Oggetto: Provvedimento autorizzatorio unico regionale ai sensi dell'art 27 bis del D.Lgs n. 152/2006 che comprende il provvedimento di Valutazione d'impatto Ambientale (VIA) e gli altri atti di assenso relativi al progetto denominato "Tangenziale di Fogliano – Due Maestà in Comune di Reggio Emilia" da realizzarsi in Comune di Reggio Emilia, Località Fogliano. Trasmissione integrazioni.

ALLEGATO 1

OSSERVAZIONI / RICHIESTE INTEGRAZIONI ARPAE SAC

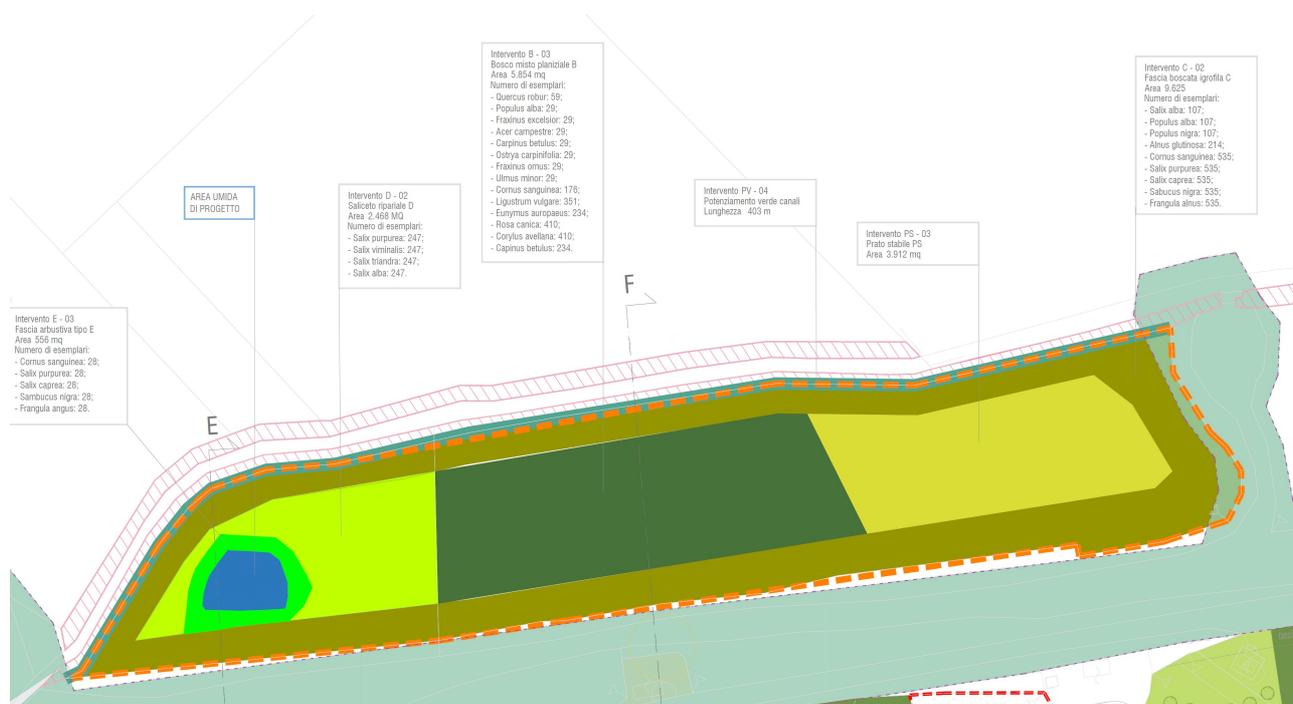
- 4) Con riferimento a quanto riportato a pag 1-3 del quadro progettuale del SIA si chiede di chiarire se per l'infrastruttura in progetto si prevede una realizzazione per stralci ed in particolare se è prevista la messa in esercizio di tratti stradali differenti in tempi successivi o se invece si prevede la messa in esercizio dell'infrastruttura nel suo complesso, una volta realizzate tutte le opere necessarie. Nel caso si preveda la possibile messa in esercizio in tempi diversi occorre implementare adeguatamente il SIA e lo studio viabilistico considerando anche tale scenario.

Con Prot. N. 0073039 del 23/03/2021 la Provincia ha trasmesso al Comune di Reggio Emilia la proposta di esecuzione dell'opera mediante due lotti funzionali in coerenza con la disponibilità finanziaria definita negli strumenti di programmazione del Comune. La realizzazione del progetto per lotti, definita nelle tempistiche con l'amministrazione Comunale, consentirà di completare l'opera e provvedere alla messa in esercizio della stessa nella sua totalità prevedendo la realizzazione dei lavori senza soluzione di continuità tra i due lotti. Si rimarca infine la volontà della Scrivente di vincolare la messa in esercizio dell'opera alla completa realizzazione della stessa fino allo svincolo di collegamento con la tangenziale Sud Est SP 114.

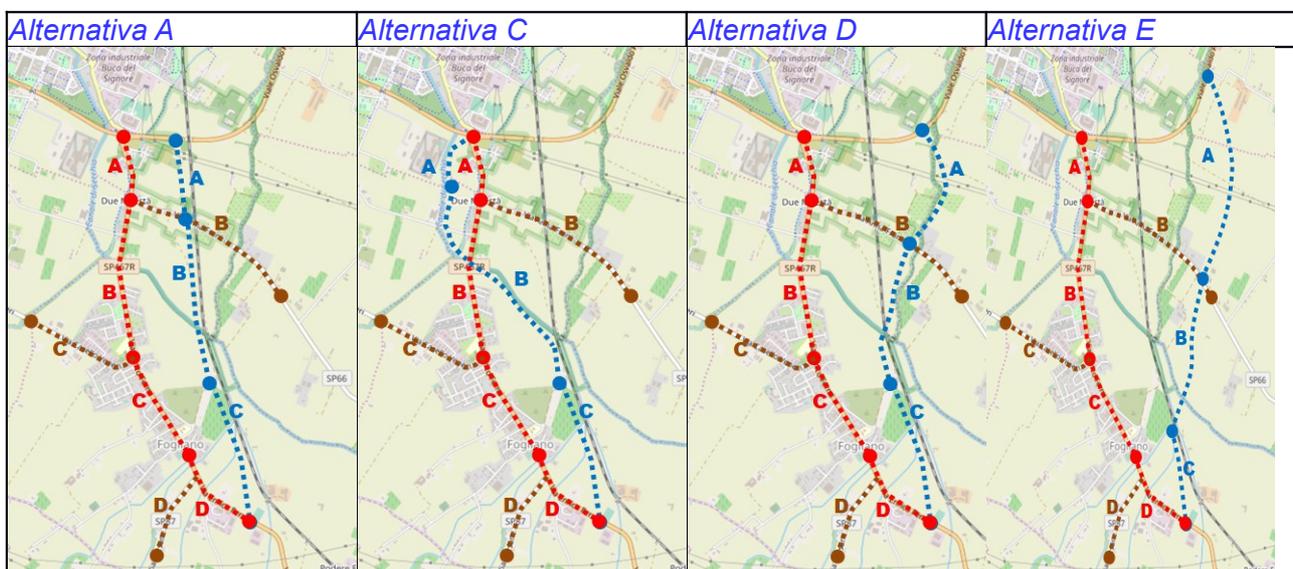
- 11) Chiarire e motivare se le potenziali criticità legate alla prossimità del passaggio a livello di via A. Frank con la nuova rotatoria di connessione con la Variante in progetto, rappresentate a pag 36 dell'elaborato, in assenza della realizzazione del sottopasso alla ferrovia e comunque nel periodo transitorio in attesa della futura eventuale realizzazione dello stesso, risultano già risolte con le

previsioni progettuali presentate o in alternativa indicare le ulteriori soluzioni che si prevede di adottare.

Nell'elaborato si scrive di una criticità potenziale, in quanto i flussi rilevati da/per via Anna Frank e quelli stimati nello scenario di progetto portano ad escludere ragionevolmente situazioni di accodamento che portino ad un blocco temporaneo del traffico in corrispondenza dell'attraversamento della linea ferroviaria oppure della vicina rotatoria fra via Anna Frank e la nuova variante.

La criticità potenzialmente più grave sarebbe quella relativa alla punta del mattino, nella quale è più consistente il flusso su via Anna Frank da sud/est (cfr flussogrammi alle pag. 12 e 14 relative alla sezione I2) e che riguarderebbe il funzionamento in sicurezza del p.l. .

Il modello di simulazione dinamica, applicato alla valutazione del tracciato, esclude il formarsi di accodamenti su via Anna Frank in accesso alla rotatoria con la nuova variante tali da risalire fino all'attraversamento della linea ferroviaria.

Ad ulteriore verifica di ciò è stato applicato alla prevista rotatoria fra via Anna Frank e la nuova variante la formulazione Bovy, utilizzando i flussi in ora di punta del mattino stimati dal modello dinamico.

Questa formulazione permette di prevedere la lunghezza media massima della coda su via Anna Frank al 95° percentile. Il valore risultante è di 3 veicoli pari ad una estensione della coda di circa 20 m., valore ben inferiore alla distanza di 110 m. previsto dal progetto fra il margine della rotatoria e l'attraversamento della ferrovia.

Da ciò se ne deduce l'opportunità di escludere interventi per ridurre le criticità potenziali citate anche nella fase transitoria di assenza del sottopasso alla linea ferroviaria a sostituzione dell'attuale p.l.

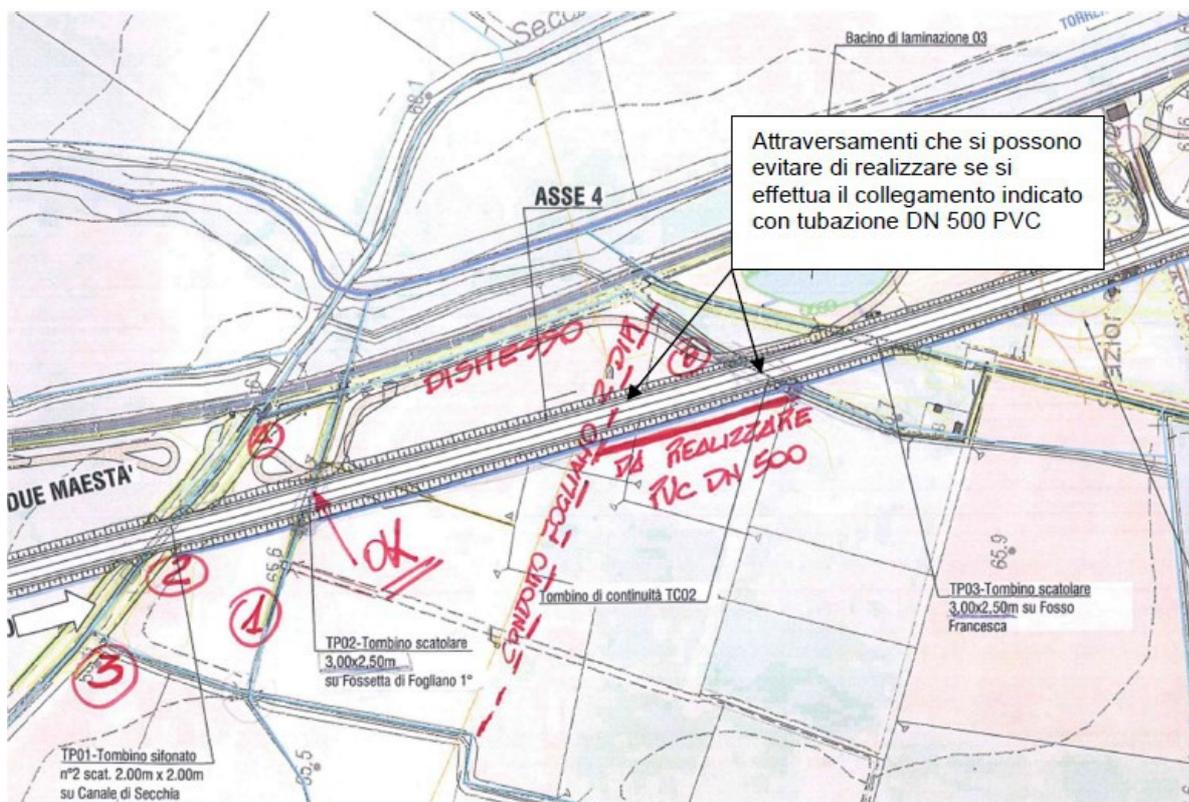
90) Per quanto riguarda le interferenze con il *Condotto di Fogliano 2 dir* e con il *Condotto di Fogliano 1* si propone di valutare, eventualmente anche in fase esecutiva, anche la seguente soluzione a nostro giudizio migliorativa:

o Intercettare il *Condotto di Fogliano 2 dir* a monte dell'attraversamento della tangenziale e realizzare un nuovo ramo che corre parallelo alla tangenziale in direzione sud mediante posa di tubazione interrata in PVC DN 500 SN 4 della lunghezza di circa 100 metri, che poi vada a ricollegarsi alla quota di fondo sul Condotto di Fogliano 1. Realizzare tale connessione a monte della tangenziale consentirebbe di dismettere il tratto di Condotto di Fogliano 1 compreso tra la tangenziale e la ferrovia e quindi di evitare la realizzazione di due attraversamenti in progetto, cioè quelli del *Condotto di Fogliano 2 dir* sia quello del *Condotto di Fogliano 1*.

L'osservazione è stata recepita già per questa fase progettuale. E' stata prevista la deviazione della condotta irrigua Condotto di Fogliano 2 dir nel tratto dal Canale di Secchia fino allo sbocco nel Condotto di Fogliano 1, in modo da sopprimere entrambi gli attraversamenti idraulici.
